泊発電所 3号炉 耐津波設計方針について (引き波時の評価に係る指摘事項回答)

令和5年4月10日
北海道電力株式会社

審査会合指摘事項に対する回答（指摘事項 230330-05）（1 / 2）

《3号炉貯留堰～取水路、取水ピット縦断面図》

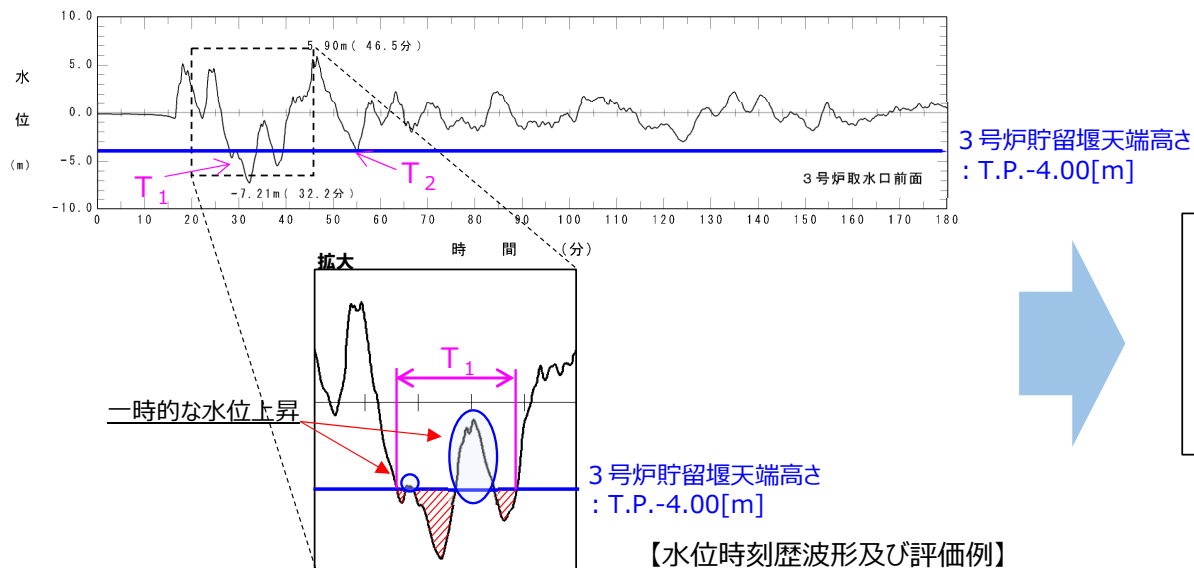
【指摘事項 230330-5】

引き波時における冷却に必要な海水の確保について、一時的な水位上昇による水位回復を見込まない貯留堰を下回る時間の評価と、一時的な水位上昇による水位回復を見込んで実施する管路解析による水位の詳細な評価のうち、設計としてどちらを基準適合上の評価とするのか、速やかに資料を用いて説明すること。

○上記評価のうち、「一時的な水位上昇による水位回復を見込まない貯留堰を下回る時間の評価(貯留堰の容量の比較)」は、一時的な水位上昇による水位回復を見込まないことで保守性を有する評価方法と考えられることから、耐津波設計における基準適合上の評価方法として選定する。
